Product Change Notice (PCN)

件名: RL78/G23 QFN および LQFP 製品 前工程の拠点追加, 組立工程の拠点追加, のご案内
発行日: 6/30/2025
出荷開始予定日: 3/31/2026

32pin LQFP

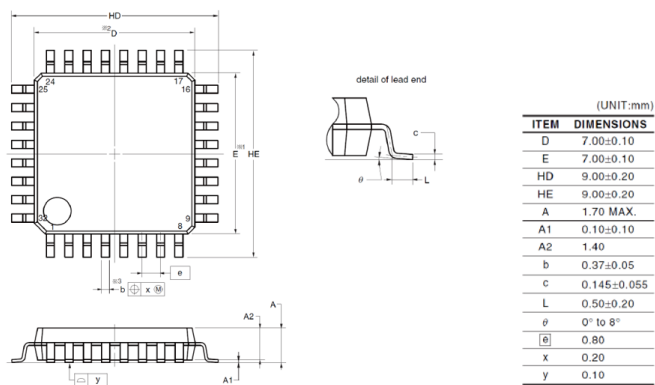
寸法比較: 7mm×7mm 0.8mm pitch 32pin LQFP パッケージ

GreatekパッケージのシンボルはJEDEC準拠となります。

44pin LQFP

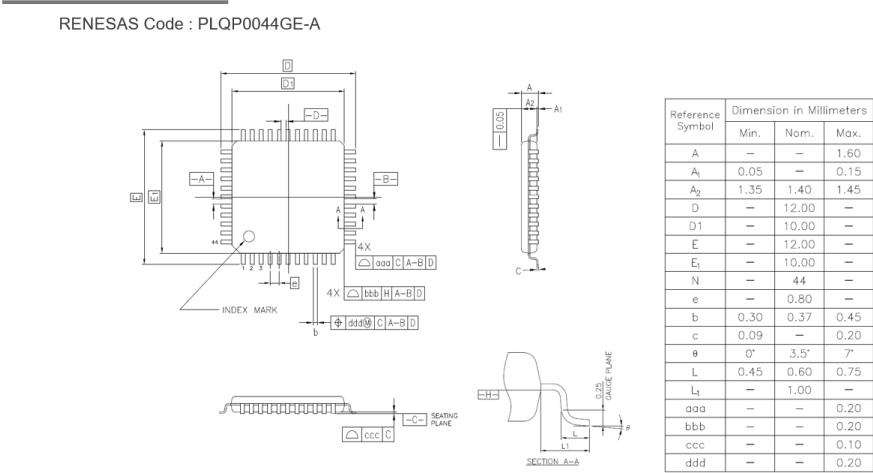
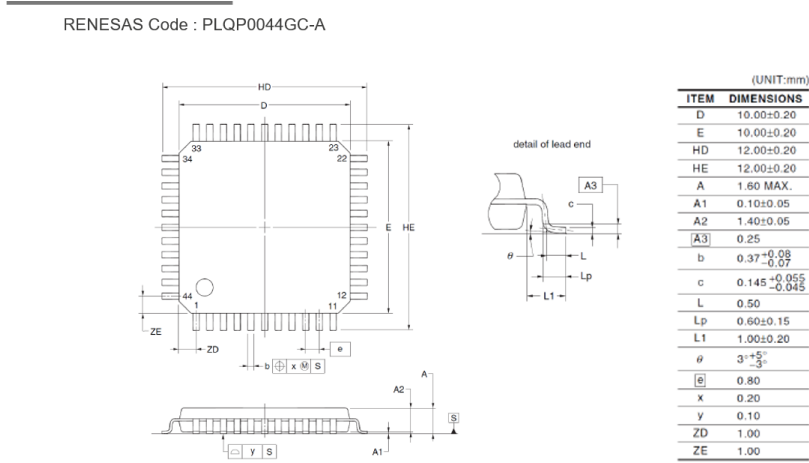
寸法比較: 10mm×10mm 0.8mm pitch 44pin LQFP パッケージ

GreatekパッケージのシンボルはJEDEC準拠となります。

※10x10 0.8mm pitch 44pin LQFPのパッケージは変更になります。

48pin LQFP

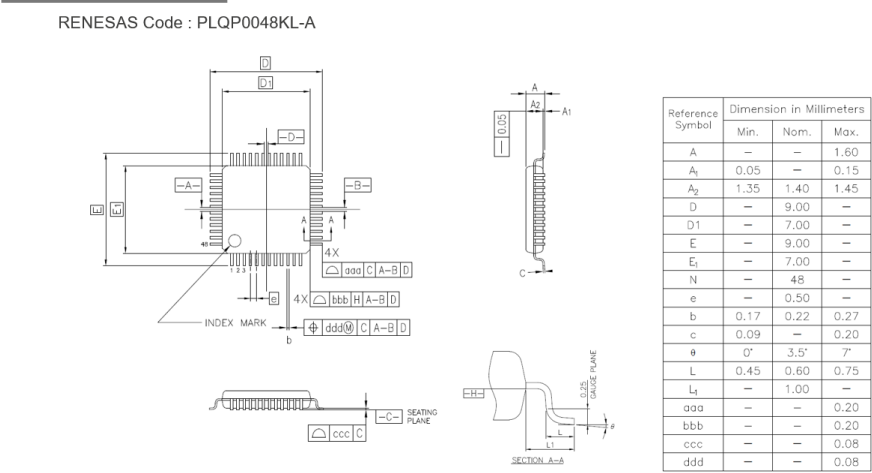
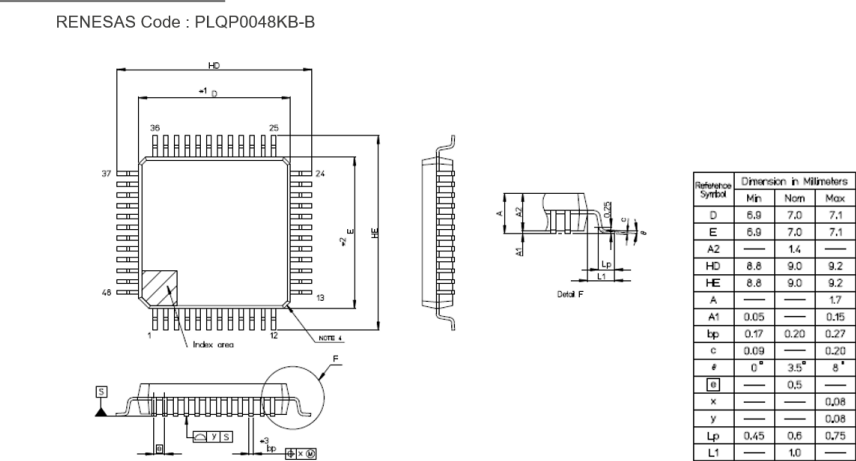
寸法比較: 7mm×7mm 0.5mm pitch 48pin LFQFP パッケージ

GreatekパッケージのシンボルはJEDEC準拠となります。

64pin LQFP

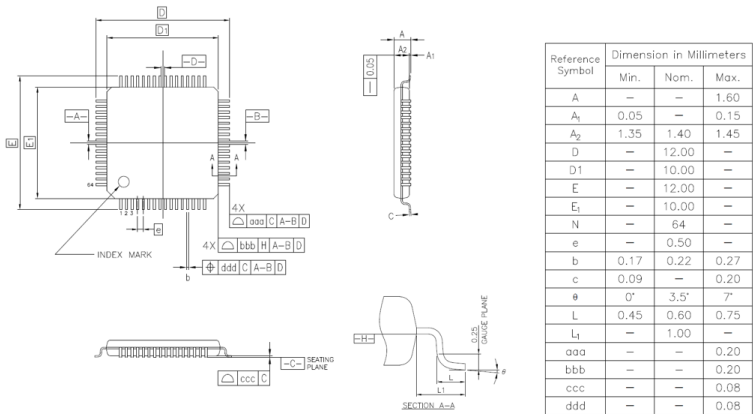
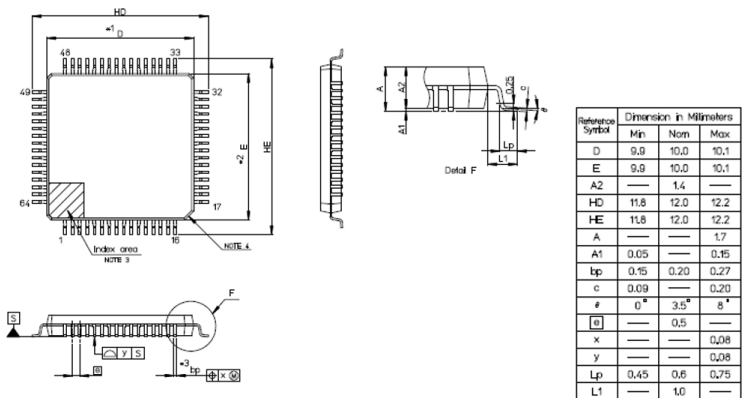
寸法比較: 10mm×10mm 0.5mm pitch 64pin LFQFP パッケージ

GreatekパッケージのシンボルはJEDEC準拠となります。

80pin LQFP

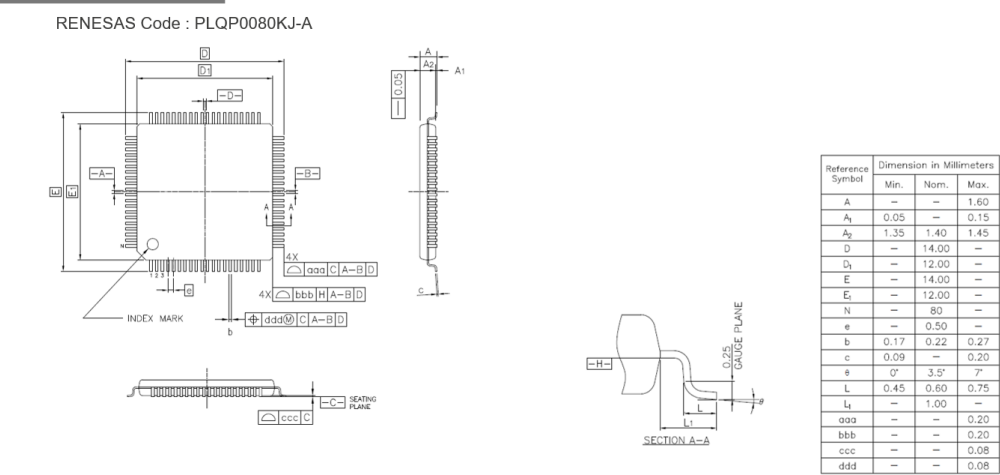
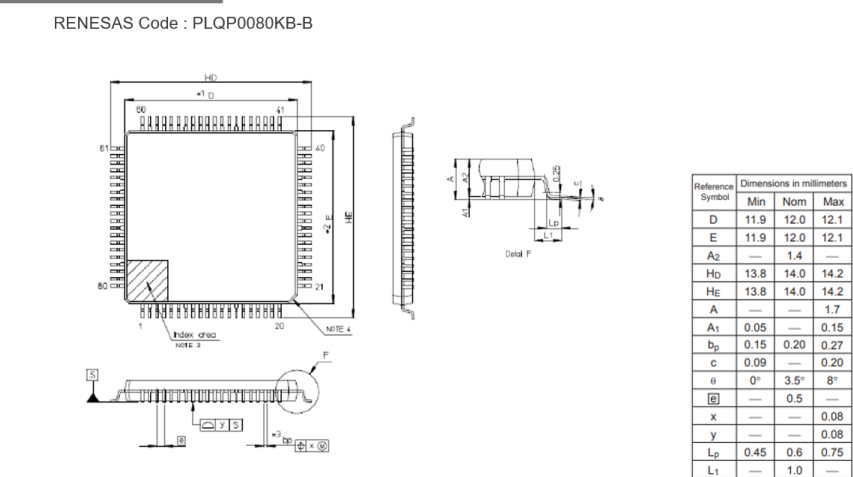
寸法比較: 12mm×12mm 0.5mm pitch 80pin LFQFP パッケージ

GreatekパッケージのシンボルはJEDEC準拠となります。
